2021년도 문화재위원회

제9차 건축문화재분과위원회 회의록

【 지형도면 】

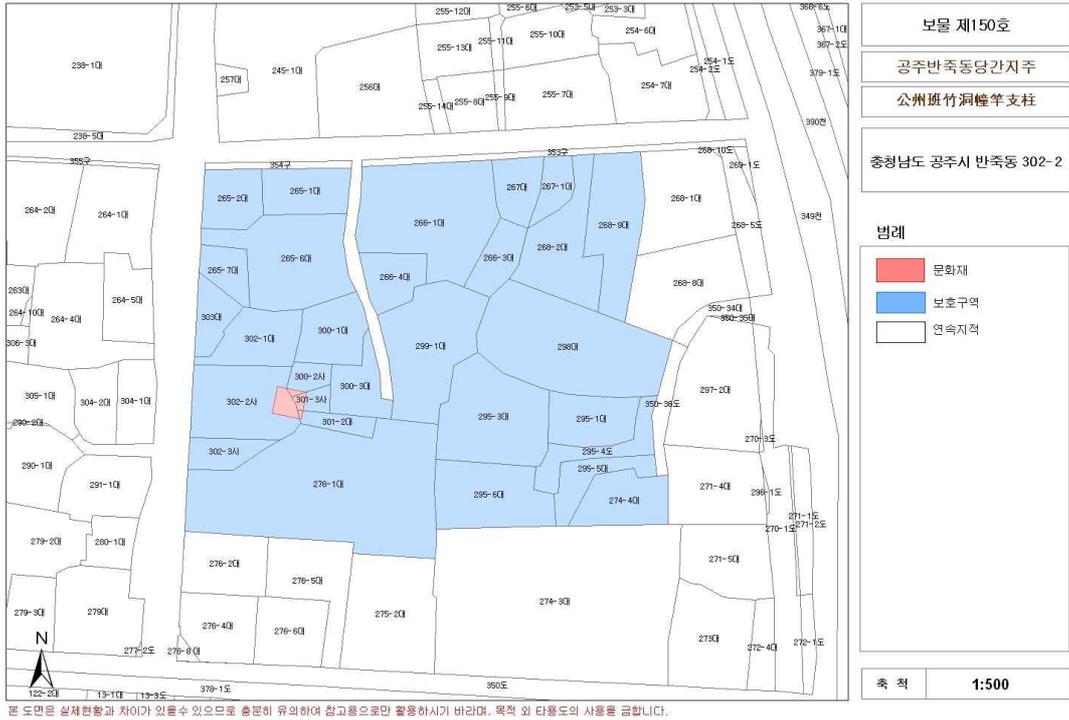
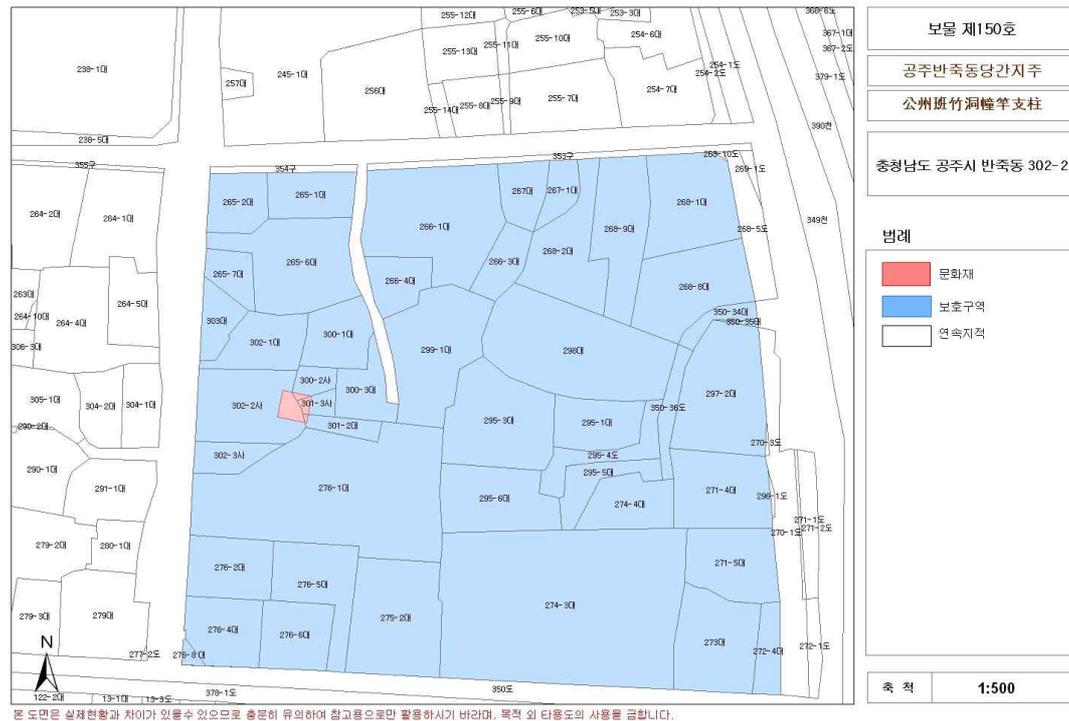
붙임 : “공주 반죽동 당간지주” 문화재보호구역 지번 조서 및 지형도면
